103年度內政部營建署公共建築物無障礙生活環境及騎樓整平示範計畫業務督導

【成 果 報 告】

委託單位： 內 政 部 營 建 署
承辦單位： 財團法人台灣建築中心

<table><tr><td colspan="3">現場會勘缺失說明（一）</td></tr></table>

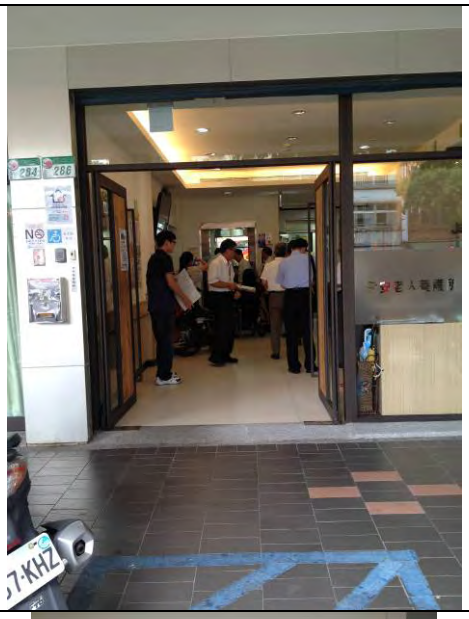
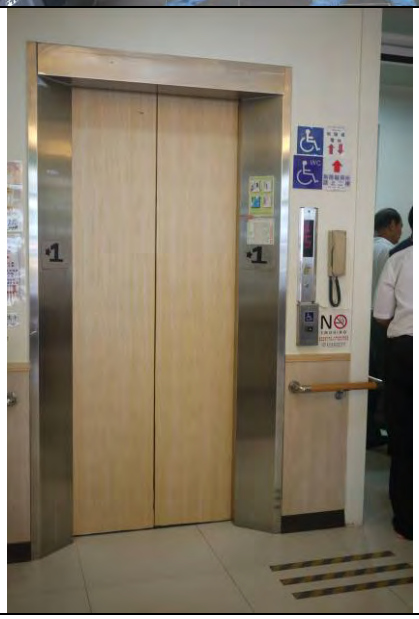
<table><tr><td colspan="3">現場會勘缺失說明（一）</td></tr><tr><td rowspan="10">構造詳圖
(比例尺不得小於五十分之一)</td><td>坡道及扶手</td><td>✕</td></tr><tr><td>避難層出入口</td><td>✕</td></tr><tr><td>室內出入口</td><td>✕</td></tr><tr><td>(4)無障礙通路/出入口/門-門把：應設置於地板上 75-85 公分處，且門把應採用容易操作之型式，不得使用喇叭鎖。</td><td colspan="2">  </td></tr></table>

現場會勘缺失說明（一）	
無障礙設施、設備部份	
(4)昇降設備/引導標誌/突出牆壁：垂直牆面、突出式之無障礙標誌，其下緣應距地板面 200-220 公分，尺寸不得小於 15 公分。 (5)昇降設備/昇降機出入平台(停靠處)/昇降機呼叫鈕：梯廳及門廳內的呼叫鈕之中心線高度應距樓地板面 110 公分，呼叫鈕左邊應設置點字。呼叫鈕最小的尺寸應為長寬各 2 公分以上；或直徑 2 公分以上。	
（以下空白）	（以下空白）

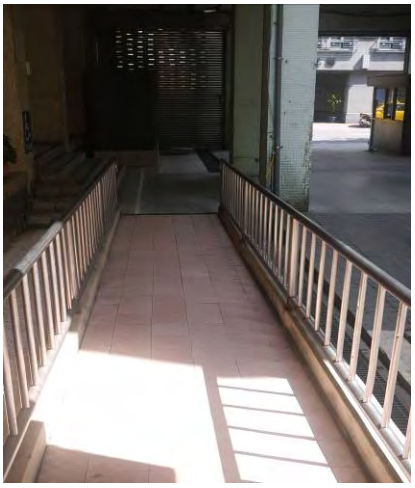
<table><tr><td colspan="3">現場會勘缺失說明（一）</td></tr><tr><td>(3)樓梯/扶手與欄杆/扶手：樓梯兩側應裝設距梯級鼻端高度 75-85 公分之扶手或雙道扶手（高 65 公分及 85 公分），除下列情形外該扶手應連續不得中斷。二平台（或樓板）間之高差在 20 公分以下者，得不設扶手；另樓梯之平台外側扶手得不連續。</td><td colspan="2">  </td></tr></table>

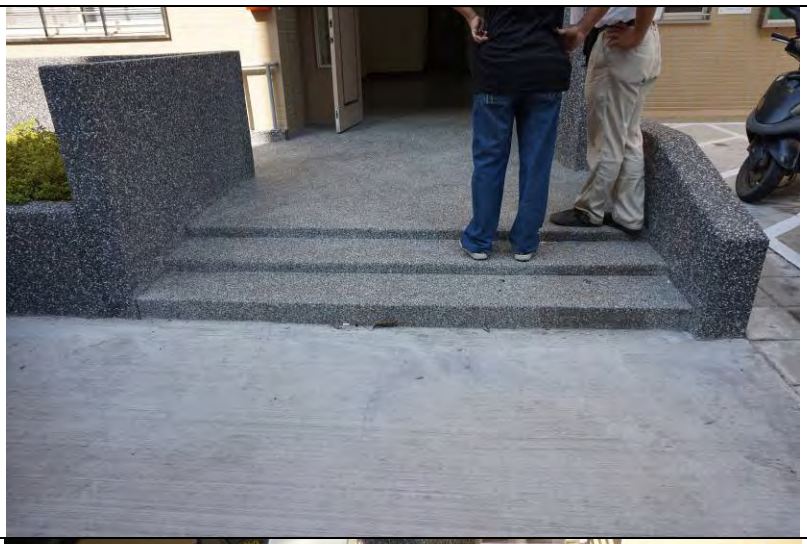
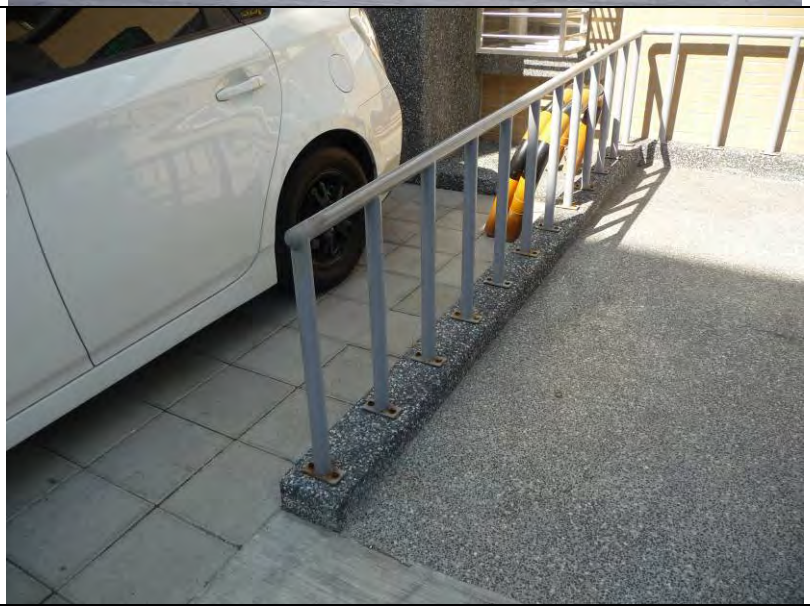
(1)通道有部分高低差未順平。

現場會勘缺失說明（一）	
(4)廁所盥洗室/小便器/扶手：小便器二側及前方應設置扶手，垂直牆面之上側扶手上緣距地板面 85 公分、垂直牆面之下側扶手下緣與地板面距離為 65-70 公分；平行牆面之扶手上緣距地板面 120 公分；兩垂直牆面扶手之中心線距離為 60 公分，長度為 55 公分；兩側垂直地面之扶手距離牆壁之距離為 25 公分。	
（以下空白）	（以下空白）
（以下空白）	（以下空白）

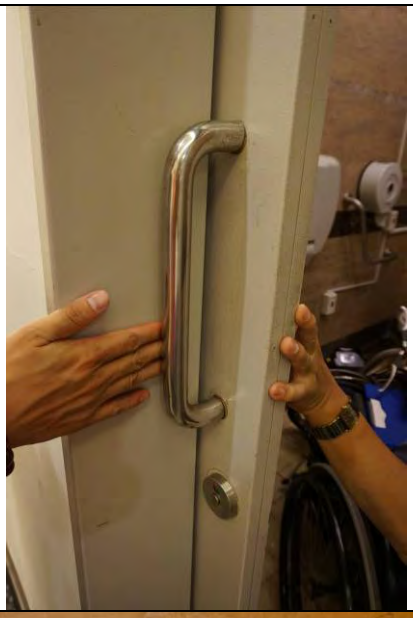
<table><tr><td colspan="3">現場會勘缺失說明（一）</td></tr><tr><td>(3)無障礙通路/坡道/防護設施-坡道邊緣防護：高低差大於 20 公分者，未鄰牆壁之一側或兩側應設置不得小於高度 5 公分之防護緣，該防護緣在坡道側不得突出於扶手之垂直投影線外；或設置與地面淨距離不得大於 5 公分之防護桿（板）。</td><td colspan="2">  </td></tr></table>

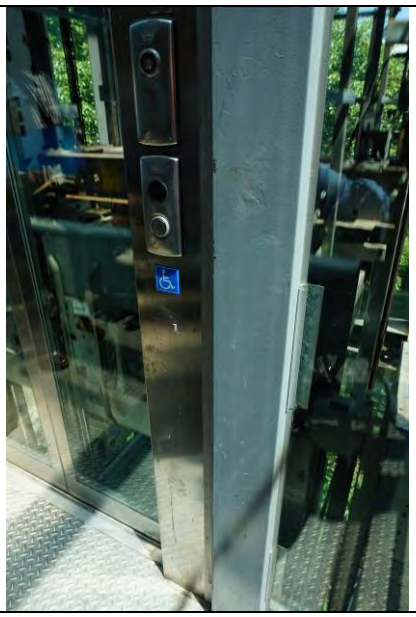
現場會勘缺失說明（二）	
(4)廁所盥洗室/洗面盆/高度：洗面盆上緣距地板面不得大於 85 公分，且洗面盆下面距面盆邊緣 20 公分之範圍，由地板面量起 65 公分內應淨空，並符合膝蓋及腳趾淨容納空間規定。	
(5)廁所盥洗室/洗面盆/膝蓋淨容納空間-當輪椅必須進入桌檯或洗面盆下部空間時，所需淨空間為距可靠近之邊緣 20 公分之範圍內，淨空間所需最小高度為 65 公分、距邊緣 20 至 30 公分處，淨空間之高度由 65 公分逐漸降低為 25 公分。	
(6)停車空間/引導標誌/車位地面標誌：停車位地面上應設置無障礙停車位標誌，標誌圖尺寸不得小於 90 公分x90 公分，停車格線之顏色應為藍色，下車區應為白色斜線，以利區別。

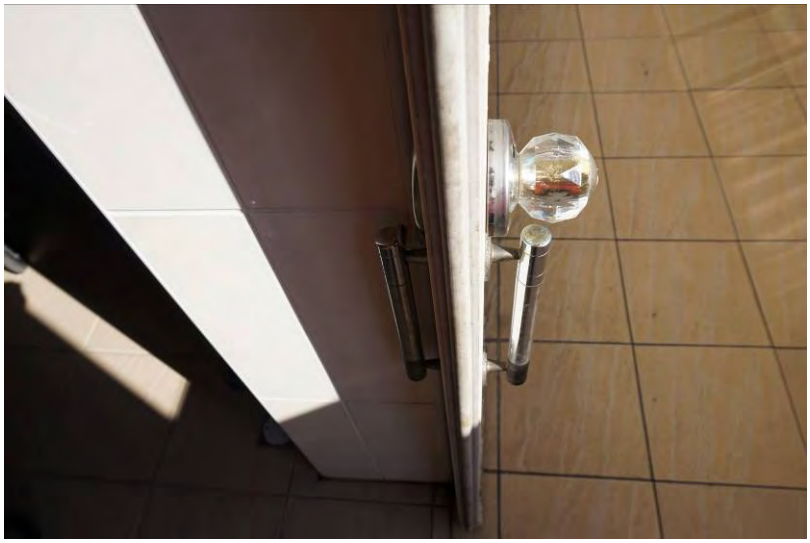
現場會勘缺失說明（三）	
(4)昇降設備/一般規定/無障礙昇降機與群管理控制下之一般昇降機之呼叫按鈕必須分別設置。	
(5)昇降設備/引導標誌/昇降機引導：昇降機設有點字之呼叫鈕前方 30 公分處之地板，應作 30 公分×60 公分之不同材質處理。	
(6)廁所盥洗室/小便器/高度：小便器之突出端距地板面應為 35-38 公分。

現場會勘缺失說明（三）	
(7)廁所盥洗室/小便器/扶手：小便器二側及前方應設置扶手，垂直牆面之上側扶手上緣距地板面 85 公分、垂直牆面之下側扶手下緣與地板面距離為 65-70 公分；平行牆面之扶手上緣距地板面 120 公分；兩垂直牆面扶手之中心線距離為 60 公分，長度為 55 公分；兩側垂直地面之扶手距離牆壁之距離為 25 公分。	
(8)廁所盥洗室/洗面盆/洗面盆深度：洗面盆邊緣距離水龍頭操作桿或自動感應水龍頭之出水口不得大於 45 公分，且洗面盆下方空間，外露管線及器具表面不得有尖銳或易磨蝕之設備。	
(9)停車空間/引導標誌/車位豎立標誌：應於停車位旁設置具夜光效果之無障礙停車位標示，標誌尺寸應為 40 公分×40 公分以上，下緣高度 190-200 公分。

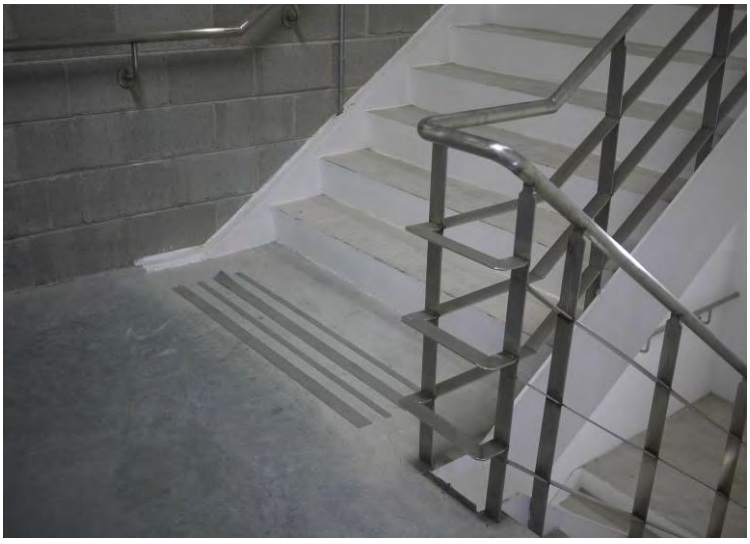
(2)騎樓有凸出物，容易撞傷。

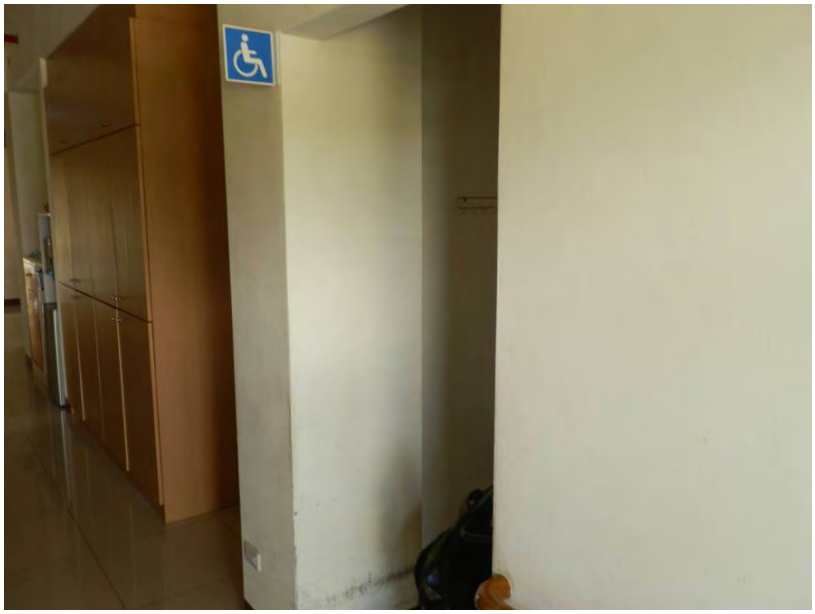
5.長春路120~146號(騎樓)：
　(1)水溝蓋方向阻礙通行。
　(2)騎樓淨空，至少留設1.5公尺寬度供人通行。
(以下空白)

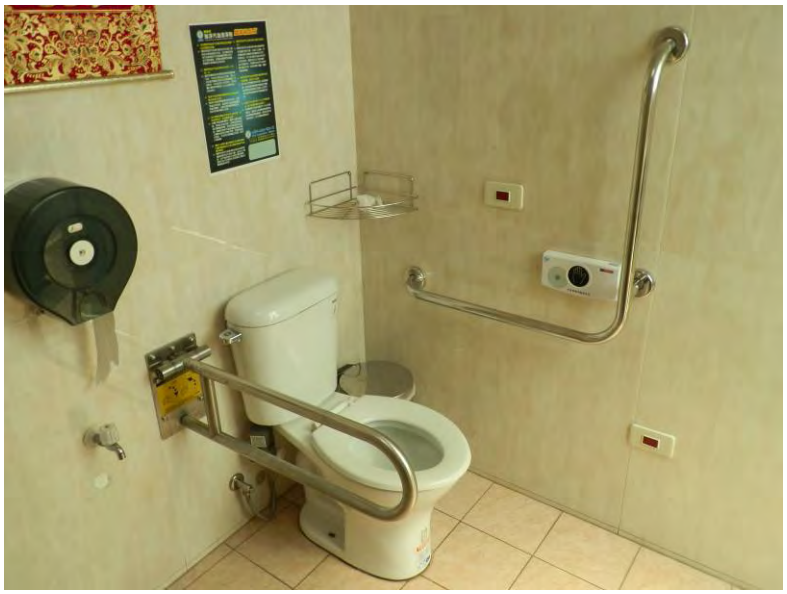
<table><tr><th colspan="3">現場會勘缺失說明（一）</th></tr><tr><td colspan="2">(7)廁所盥洗室/門：廁所盥洗室空間應採用橫向拉門，出入口之淨寬不得小於 80 公分，且門把距門邊應保持 6 公分，靠牆之一側並應於距門把 3-5 公分處設置門擋，以防止夾手；門扇得設於牆之內外側。（2 樓）</td><td>  </td></tr></table>

(8)廁所盥洗室/可動扶手：馬桶至少有一側之扶手應為可動式（可為掀起式或水平移動式），使用狀態時，扶手外緣與馬桶中心線之距離為 35 公分，扶手高度與對側之扶手高度相等，扶手長度不得小於馬桶前端且突出部分不得大於 15 公分。（2 樓）	
(9)廁所盥洗室/馬桶及扶手/淨空間：馬桶至少有一側邊之淨空間不得小於 75 公分。（1 樓）	
(10)無障礙通路/出入口/出入口-室內出入口：門扇打開時，地面應平順不得設置門檻，且門框間之距離不得小於 90 公分；另折疊門應以推開後，扣除折疊之門扇後之距離不得小於 80 公分。

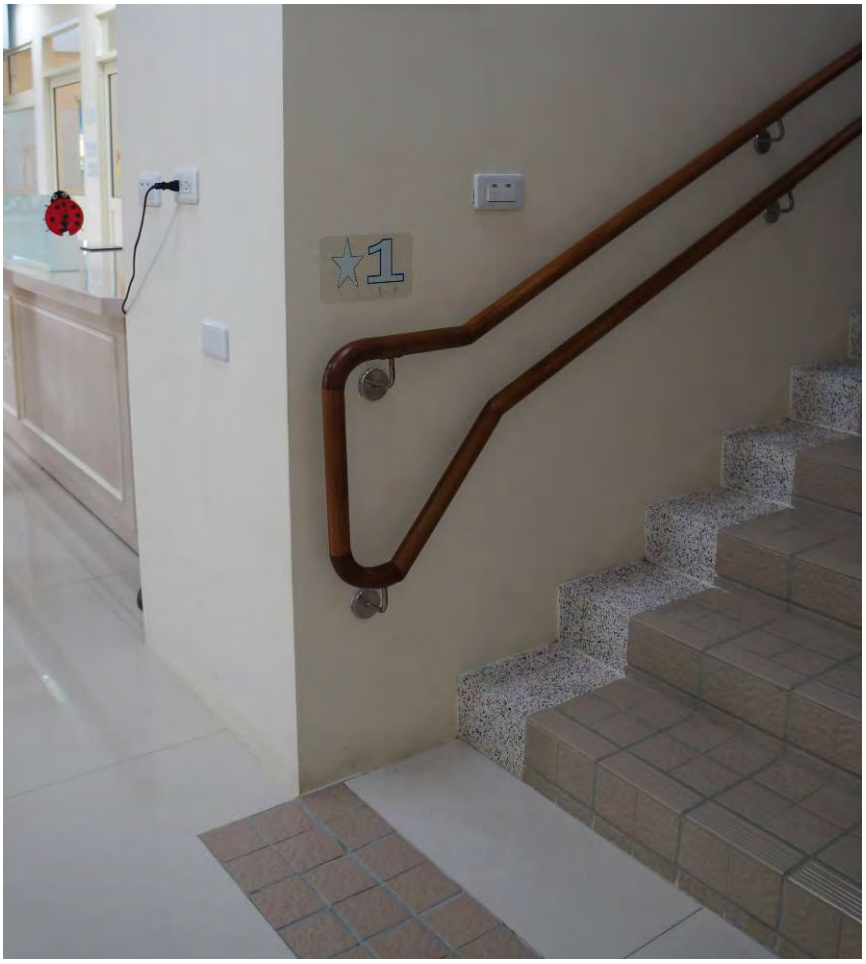
(2)水溝蓋方向：水溝蓋旁坑洞未處理。

現場會勘缺失說明（一）	
(5)廁所盥洗室/通則/高差：由無障礙通路進入廁所盥洗室不得有高差，止水宜採用截水溝。	
(6)廁所盥洗室/洗面盆/扶手：洗面盆兩側及前方環繞洗臉盆設置扶手，扶手高於洗面盆邊緣1~3公分。	
（以下空白）	（以下空白）

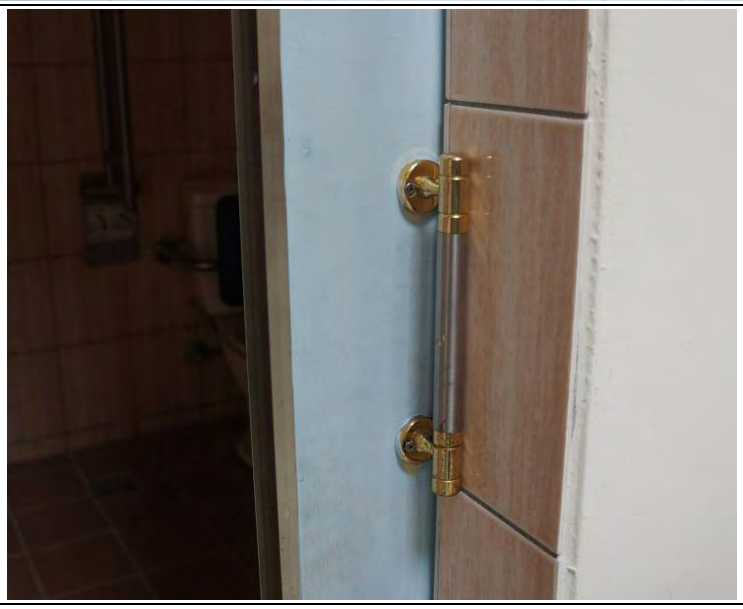
<table><tr><th colspan="3">現場會勘缺失說明（一）</th></tr><tr><td>(4)樓梯/扶手與欄杆/水平延伸：樓梯兩端扶手應水平延伸30公分以上，並作端部防勾撞處理，扶手水平延伸，不得突出於走道上；另中間連續扶手，於平台處得不需水平延伸。</td><td colspan="2">  </td></tr></table>

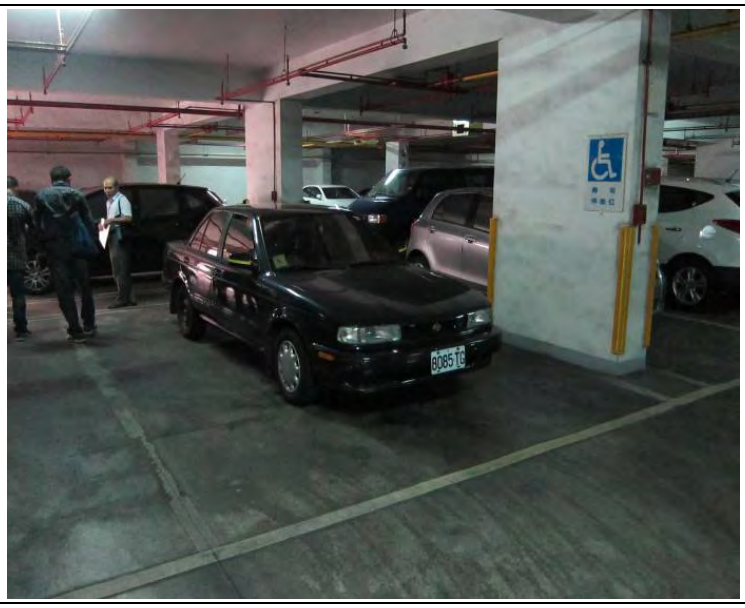
(2)樓梯/扶手與欄杆/扶手：樓梯兩側應裝設距梯級鼻端高度 75-85 公分之扶手或雙道扶手（高 65 公分及 85 公分），除下列情形外該扶手應連續不得中斷。二平台（或樓板）間之高差在 20 公分以下者，得不設扶手；另樓梯之平台外側扶手得不連續。

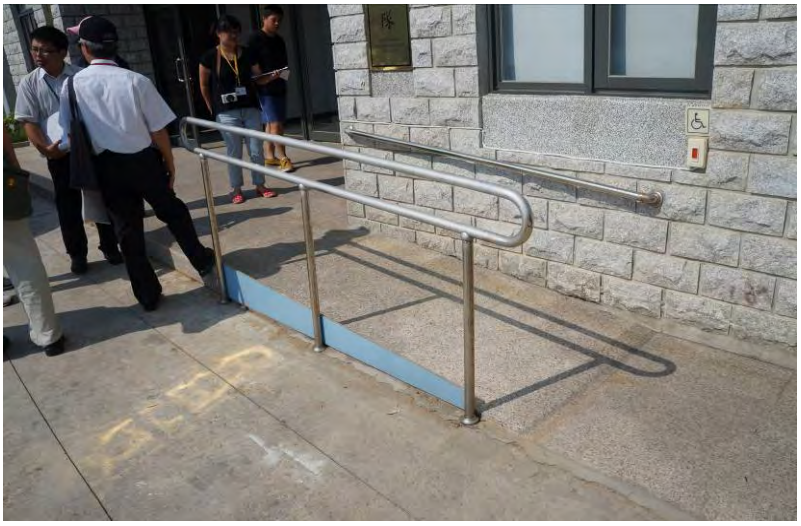
水溝蓋方向：應改善水溝蓋方向。

現場會勘缺失說明（二）	
(5)廁所盥洗室/引導標誌/入口引導：無障礙廁所與一般廁所相同，應於適當處設置廁所位置指示，如無障礙廁所未設置於一般廁所附近，應於一般廁所處及沿路轉彎處設置方向指示。	
（以下空白）	（以下空白）
（以下空白）	（以下空白）

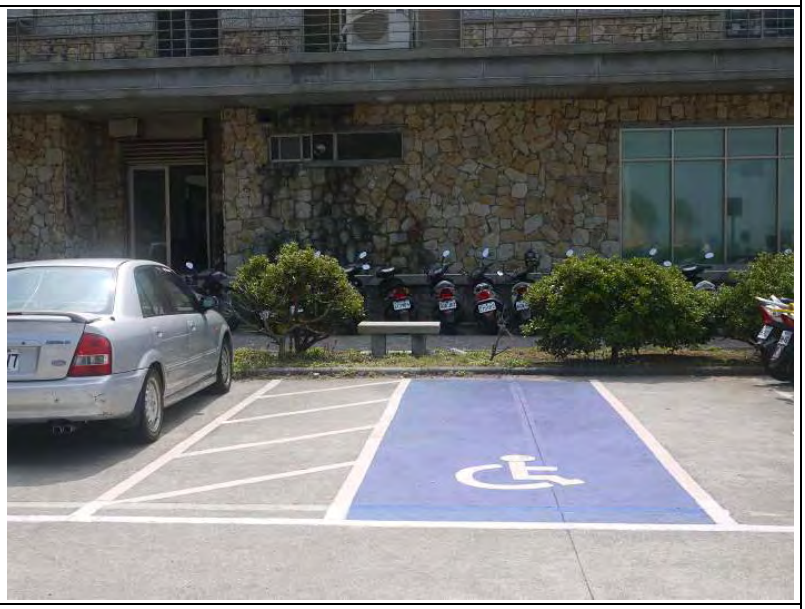
<table><tr><td colspan="3">現場會勘缺失說明（一）</td></tr><tr><td>(4)無障礙通路/坡道/扶手-扶手高度：設單道扶手者，地面至扶手上緣高度為75公分；設雙道扶手者，高度分別為85公分、65公分。</td><td colspan="2">  </td></tr></table>

現場會勘缺失說明（一）	
(2)廁所盥洗室/門-門把：應設置於地板上 75-85 公分處，且門把應採用容易操作之型式，不得使用喇叭鎖（建議使用撥桿式門鎖）。	
(3)停車空間/通則：通則-無障礙停車位應設於最靠近建築物無障礙出入口或無障礙昇降機之便捷處。 (4)停車空間/引導標誌/停車位地面：地面應堅硬、平整、防滑，表面不可使用鬆散性質的砂或石礫，高低差不得大於 0.5 公分，坡度不得大於 1/50。	
（以下空白）	（以下空白）

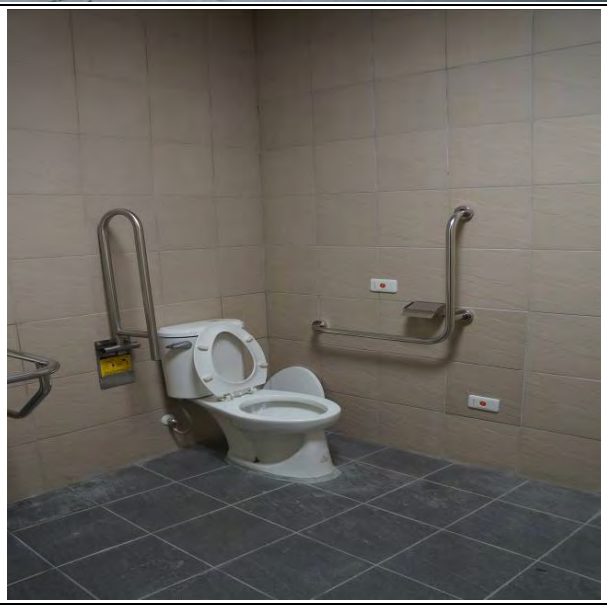
<table><tr><td colspan="3">現場會勘缺失說明（一）</td></tr><tr><td>(1)無障礙通路/出入口-避難層出入口：出入口前應設置平台，平台淨寬與出入口同寬，且不得小於 150 公分，淨深亦不得小於 150 公分，且坡度不得大於 1/50。地面順平避免設置門檻，外門可考慮設置溝槽防水（蓋版開口在主要行進方向之開口寬度應小於 1.3 公分），若設門檻時，應為 3 公分以下，且門檻高度在 0.5 公分至 3 公分者，應作 1/2 之斜角處理，高度在 0.5 公分以下者得不受限制。</td><td colspan="2">  </td></tr></table>
